OGGETTO: Accertamenti sull'area XXXII - XXXIII interessata alla
costruzione di impianto Biologico-Montedipe s.r.l. e
concernente un deposito (I) di vecchia data, ad elevato
potenziale di rischio. -

OGGETTO: Riunione tecnica e proposte operative inerenti le nuove indagini conoscitive atte alla verifica idrogeologica e idrochimica dell'area sulla quale deve sorgere il nuovo impianto di depurazione Montedipe.

ACCERTAMENTI SULL'AREA XXXII - XXXIII INTERESSATA
ALLA COSTRUZIONE DI IMPIANTO BIOLOGICO-MONTEDIPE S.r.l. -
E CONCERNENTE UN DEPOSITO(I) DI VECCHIA DATA, AD
ELEVATO POTENZIALE DI RISCHIO

Fig. N° 1

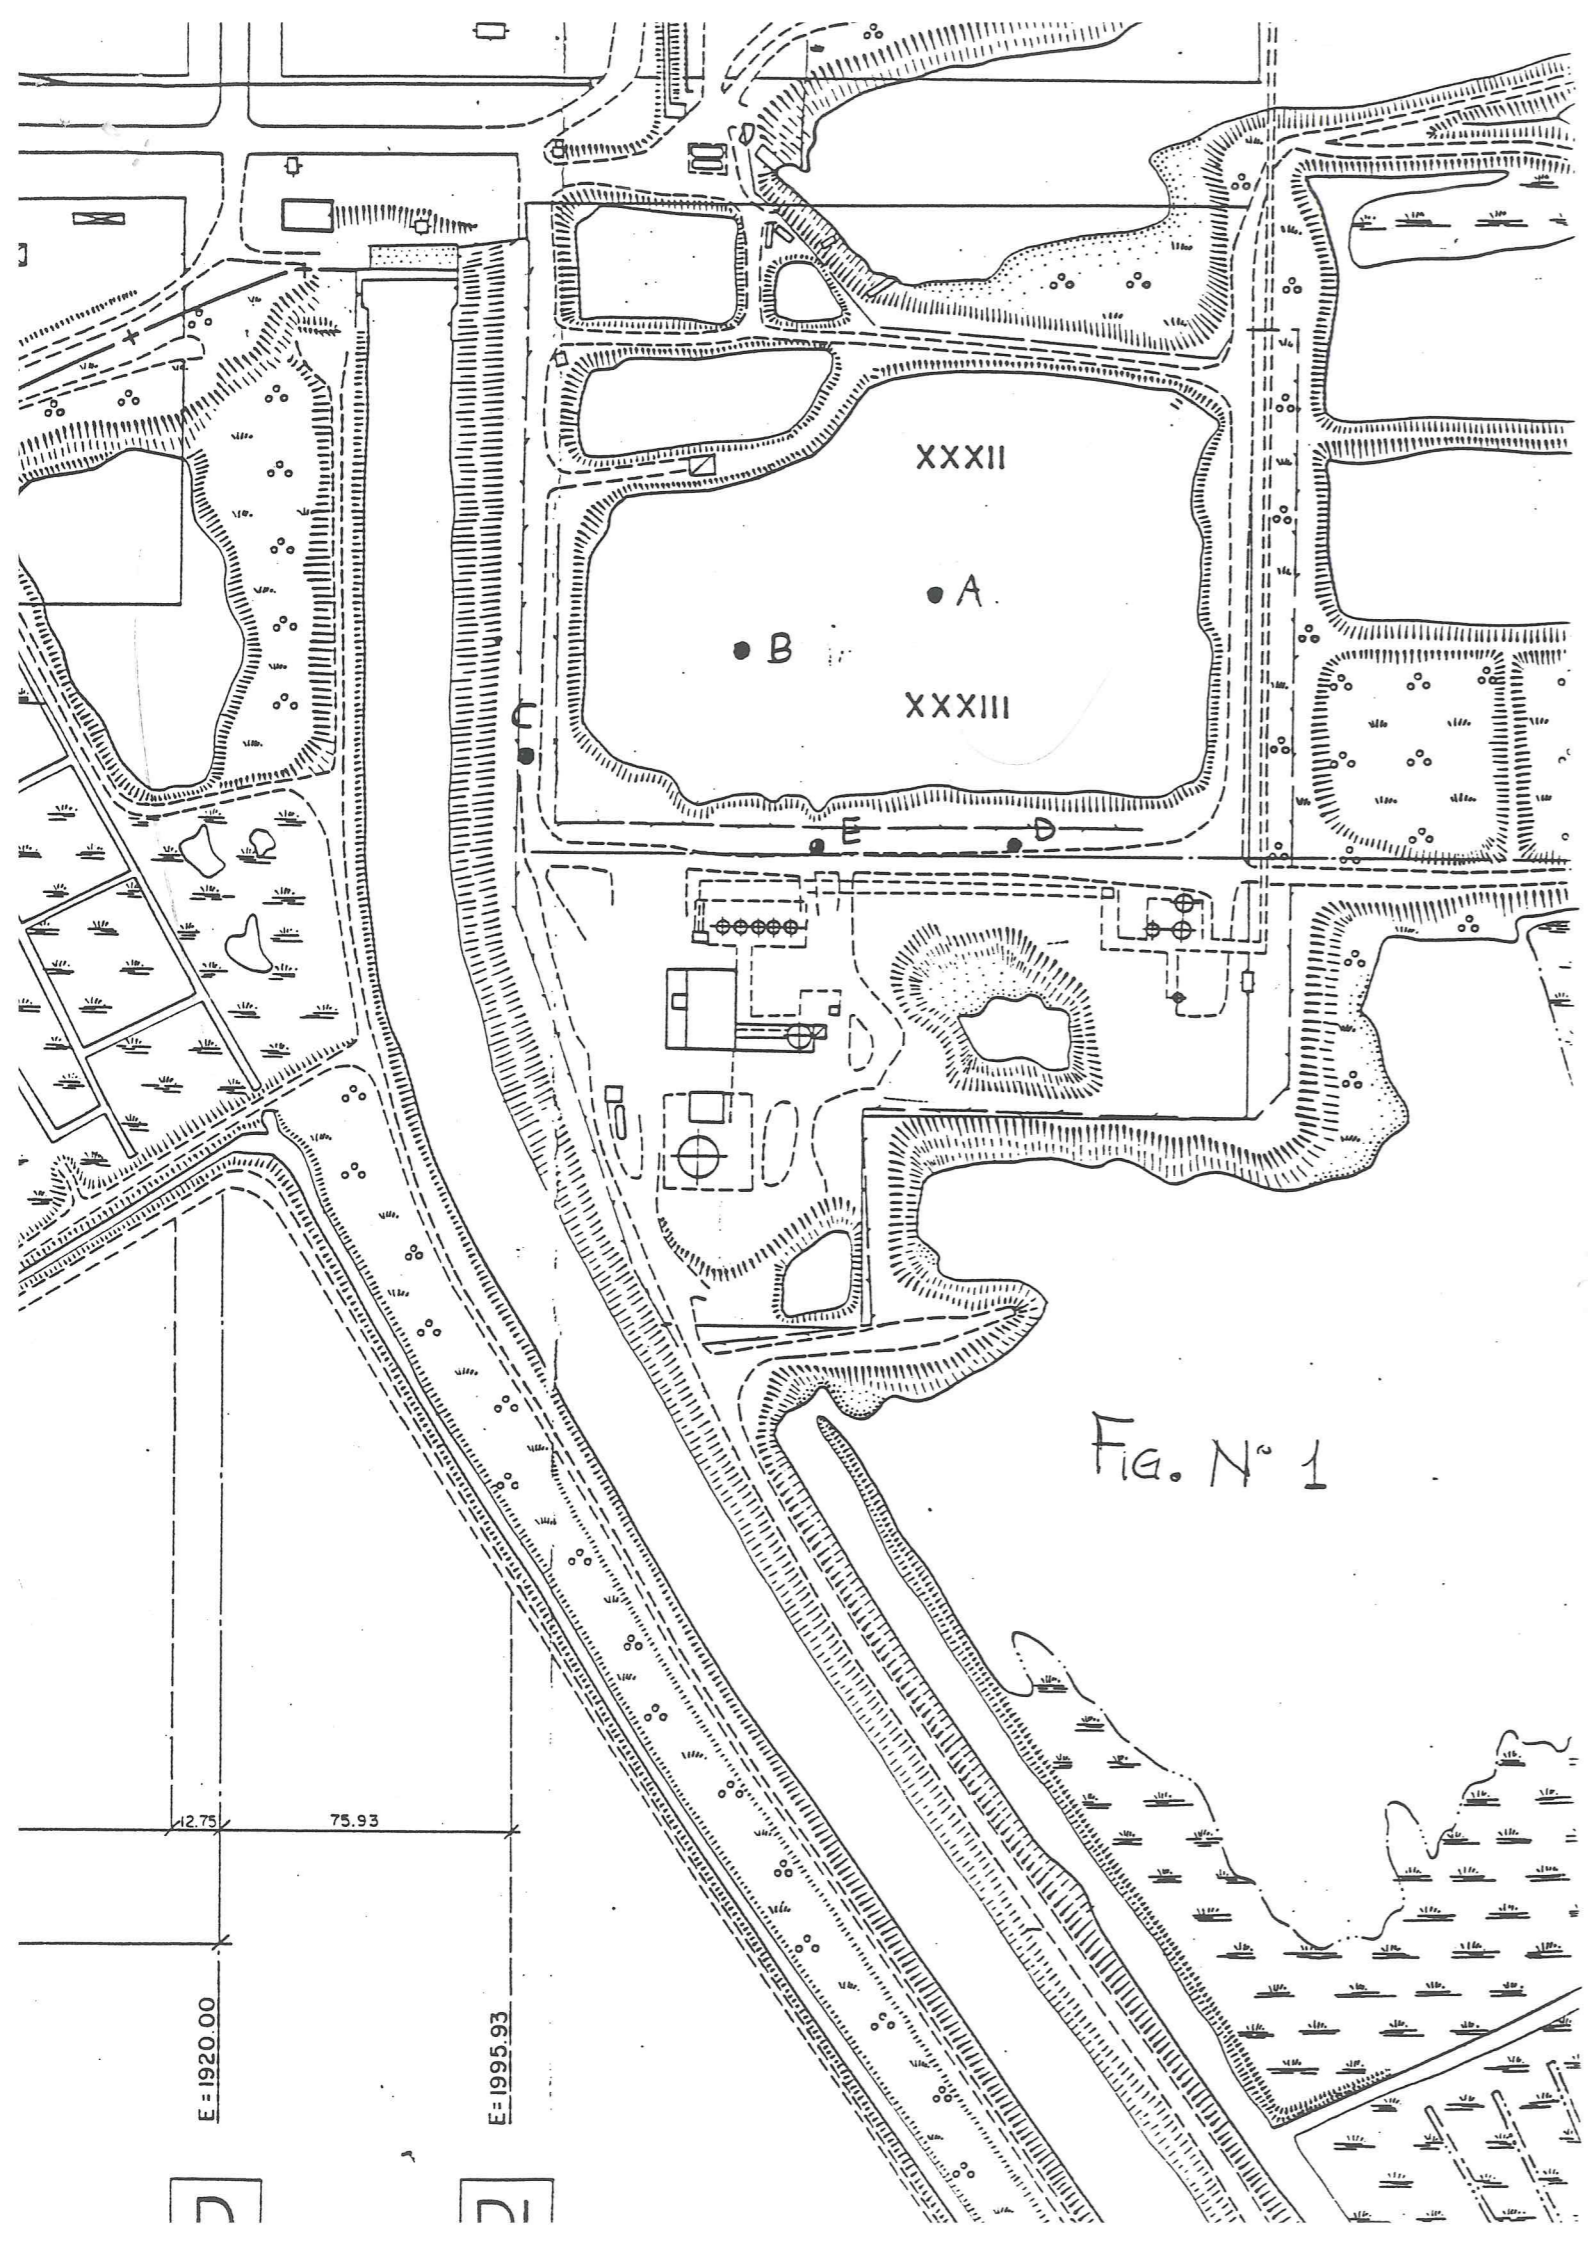
- 1) esecuzione di n°1 sondaggio idraulico a rotazione e carotaggio continuo nel corpo della vasca ex emergenza acida, da spingersi fino al raggiungimento "visivo" del pacco di argilla compatta in sito, presente circa a -18 m. dal p.c., con immediata cementazione dello stesso dopo l'esecuzione (A in fig.n°1);
- 2) esecuzione di n°1 piezometro totalmente microfessurato nel corpo della vasca ex emergenza acida, da spingersi a -6 m. dal p.c. per il controllo diretto in falda dei solventi "sospesi" (B in fig.n°1);
- 3) esecuzione di n°3 piezometri totalmente microfessurati, spinti fino al raggiungimento dell'argilla compatta in sito con esecuzione del foro a carotaggio continuo (C,D,E in fig.n°1), per il campionamento del mercurio depositatosi probabilmente sul fondo.

Le operazioni di cui ai punti 1 e 2 sono ~~state~~ ^{state} sostituite ~~con~~ l'esecuzione degli scassi a trincea, ritenuti, in sede di discussione tecnica, di difficile realizzazione e di inattendibile utilizzo chimico-geologico ai fini dell'indagine.
